Mission régionale d'autorité environnementale

**Avis délibéré de la mission régionale
d'autorité environnementale
Hauts-de-France
sur le projet de parc éolien de Doignies
sur la commune de
Doignies (59)
Étude d'impact du 26 avril 2023**

n°MRAe 2023-7203

AVIS DÉLIBÉRÉ n° 2023-7203 adopté lors de la séance du 25 juillet 2023 par
la mission régionale d'autorité environnementale Hauts-de-France

Localisation et identification des quatre éoliennes (source : note de présentation non technique, page 32)

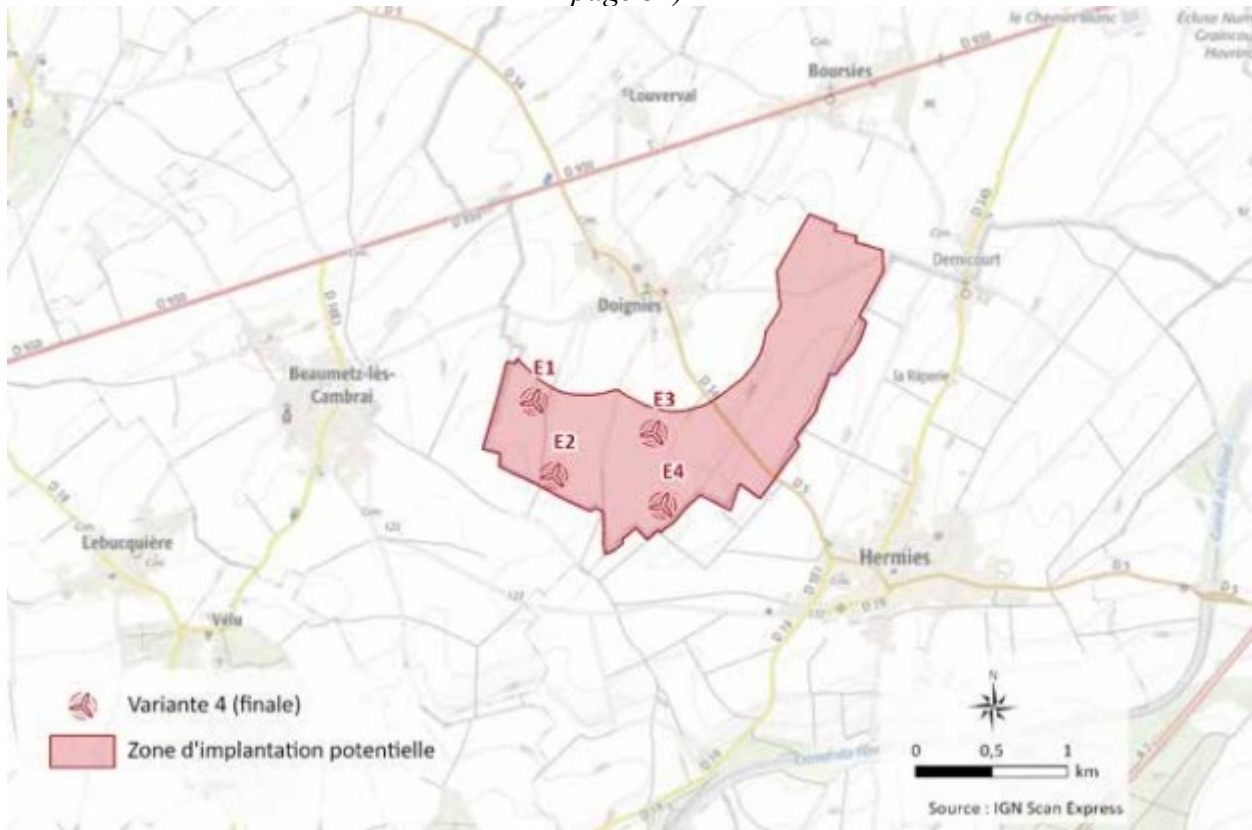
Le parc éolien comprend également la création d'un poste de livraison à environ 300 mètres au nord-est de l'éolienne E4, d'un local technique ainsi que des plateformes de montage et la réalisation et le renforcement de pistes d'accès. Au cumul des surfaces indiquées dans le dossier, en pages 265 et 272 de l'étude d'impact, l'emprise totale du projet sera d'environ 2,55 hectares (surfaces des plateformes, pistes créées et renforcées). La superficie du poste de livraison et du local technique à créer n'est pas indiquée ni l'emprise totale.

L'autorité environnementale recommande de préciser quelle sera l'emprise totale du projet en incluant la superficie du poste de livraison et du local technique.

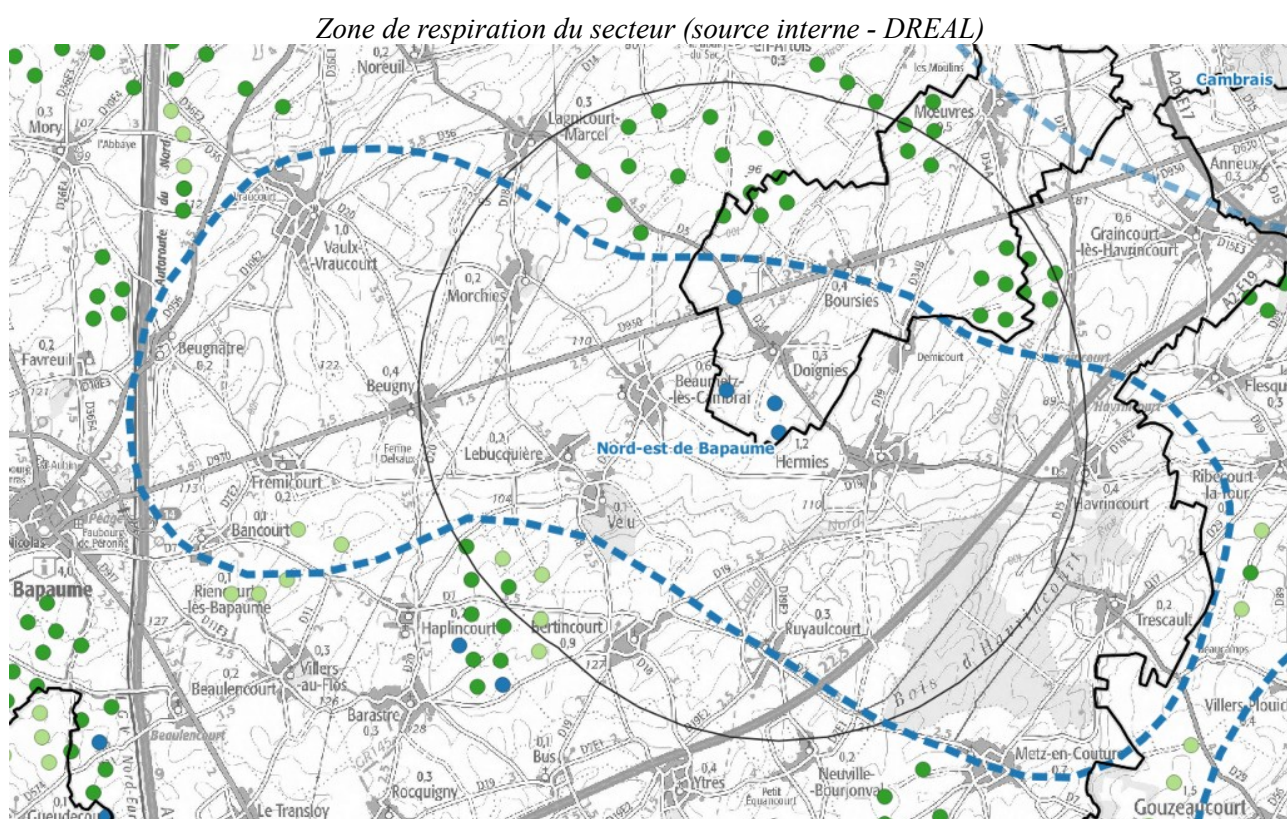
L'analyse de la saturation montre que les seuils d'alerte sont déjà dépassés pour toutes les communes proches et que ce projet amplifie le phénomène d'encerclement sur certains lieux de vie. On peut noter notamment d'après l'étude (en ne prenant en compte que les parcs construits ou autorisés) :

- pour Doignies : une augmentation de l'indice d'occupation de 52° (qui atteint 178°) et une diminution de l'indice de respiration de 13° (qui n'est plus que de 65°) avec un risque d'encerclement qui passe de modéré à fort ;
- pour Hermies : une augmentation de l'indice d'occupation de 19° (qui atteint 195°) et une diminution de l'indice de respiration de 6° (qui n'est plus que de 55°) ;
- pour Beaumetz-lès-Cambrai : une augmentation de l'indice d'occupation de 16° (qui atteint 189°) et une diminution de l'indice de respiration de 4° (qui n'est plus que de 46°) ;

- pour Louverval : une augmentation de l'indice d'occupation de 25° (qui atteint 169°) et une diminution de l'indice de respiration de 7° (qui n'est plus que de 68°) ;
- pour Demicourt : une augmentation de l'indice d'occupation de 13° (qui atteint 209°) et une diminution de l'indice de respiration de 6° (qui n'est plus que de 43°) avec un risque d'encerclement « très fort » selon l'étude paysagère page 180 ;
- pour Boursies : une augmentation de l'indice d'occupation de 22° (qui atteint 225°) sans modification de l'indice de respiration (qui n'est que de 50°) et avec un risque d'encerclement « très fort » selon l'étude paysagère page 189.

Ce projet amplifie donc le phénomène d'encerclement et de saturation visuelle sur les lieux de vie déjà fortement impactés par des projets éoliens.

L'autorité environnementale considère qu'à ce stade, les mesures d'accompagnement prises ne sont pas suffisantes pour remédier aux effets de saturation du paysage et recommande :

- *d'étudier l'évitement ;*
- *de compléter les mesures de réduction et de démontrer leur efficacité.*
